Gemeinde Sande

**Bauleitplanung der Gemeinde Sande –
Aufstellung des Bebauungsplanes Nr. 49 - Freiflächenphotovoltaik-
anlage nördlich des Ems-Jade-Kanals**

Berücksichtigung der Stellungnahmen

09.02.2023

9.5.
ANLAGE Lageplan

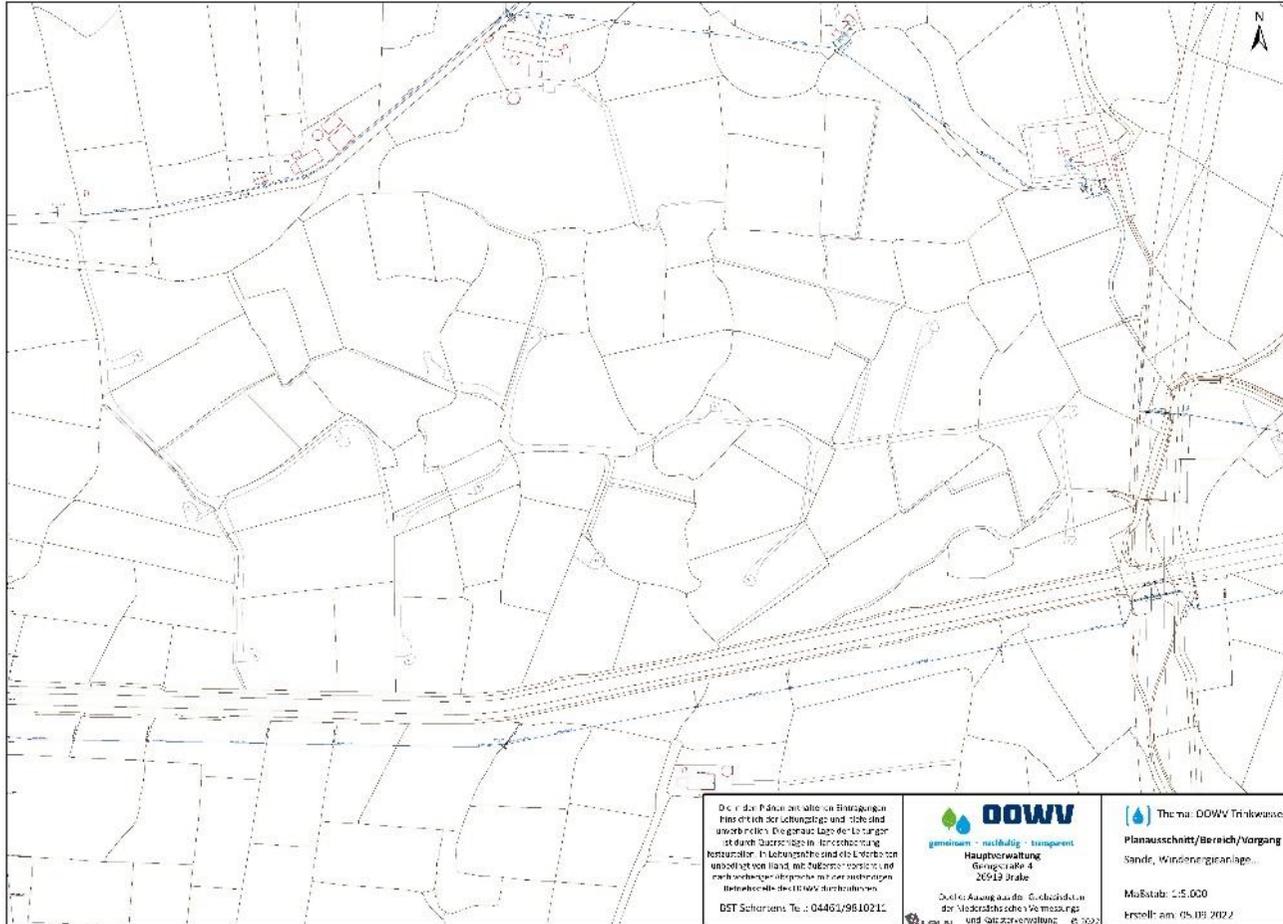
<p>9.4. Eventuelle Sicherungs- bzw. Umlegungsarbeiten können nur zu Lasten des Veranlassers oder nach den Kostenregelungen bestehender Verträge durchgeführt werden.</p> <p>Die Einzeichnung der Versorgungsanlagen in den anliegenden Plänen ist unmaßstäblich. Genauere Auskünfte gibt Ihnen gerne der Dienststellenleiter Herr Lübben unserer Betriebsstelle Schortens, Tel: 04461 9810211, vor Ort an.</p> <p>Um eine effiziente Bearbeitung der Stellungnahmen sicherzustellen, bitten wir Sie uns Ihre Anfragen und Mitteilungen per E-Mail an: stellungnahmen-toeb@oowv.de zu senden.</p>	<p>Zu Pkt. 9.4</p> <p>Die Hinweise werden zur Kenntnis genommen und im Zuge der Zulassungsverfahren beachtet.</p>

12.4.

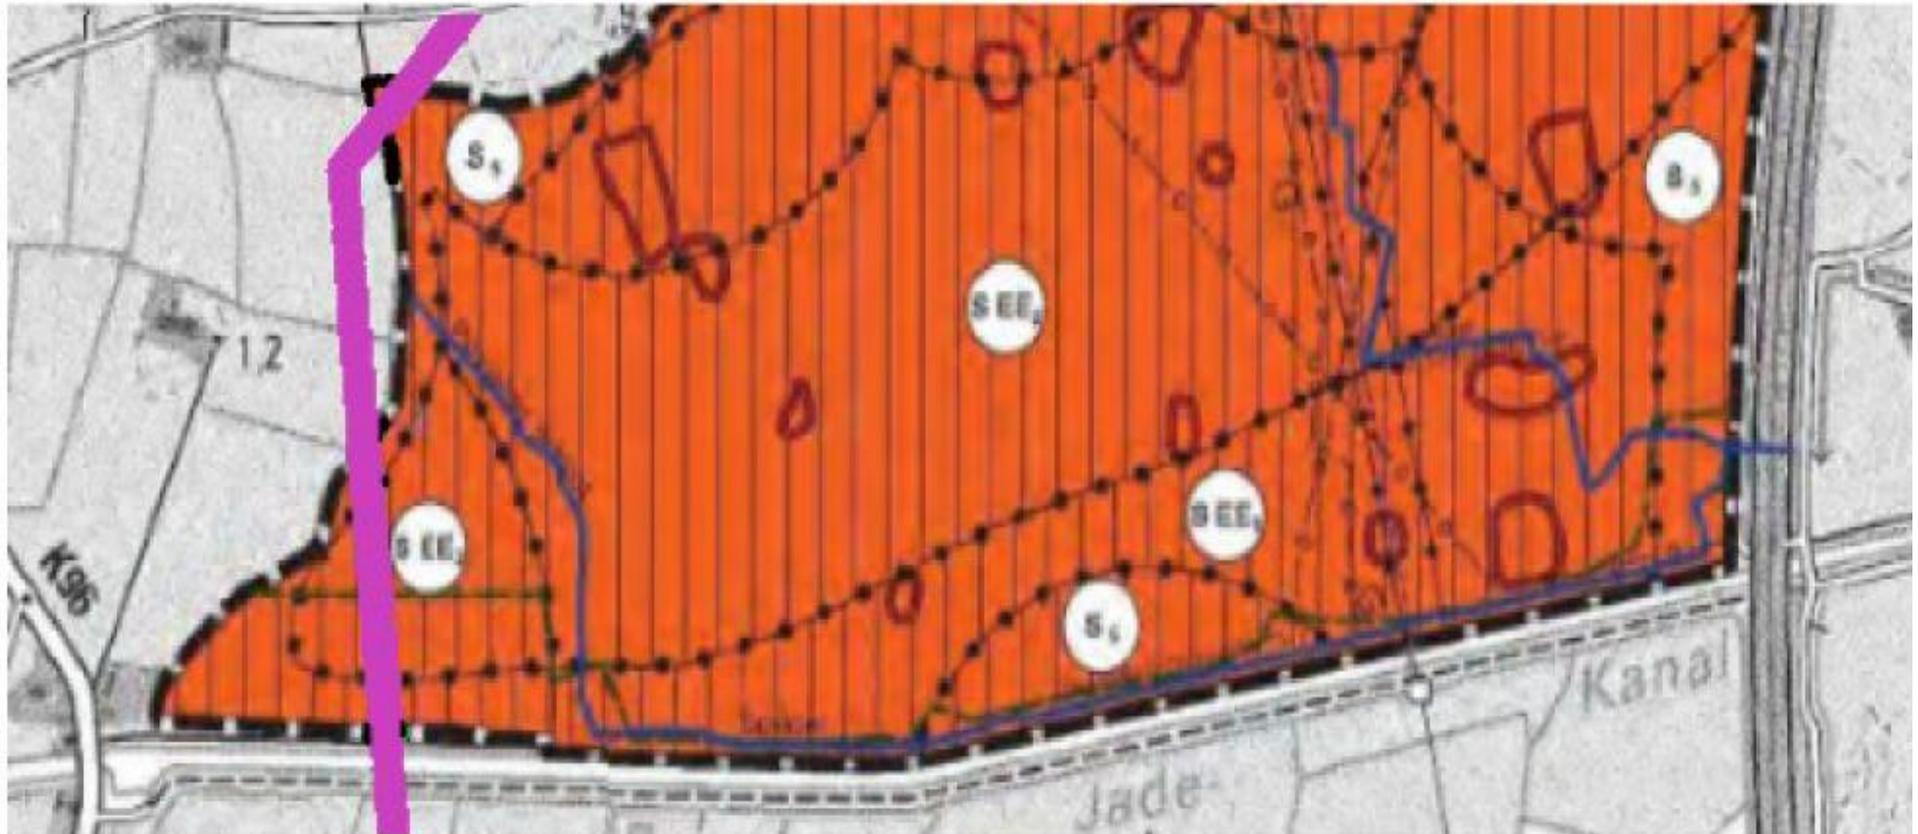
Korridor-Alternative 5 hier lila
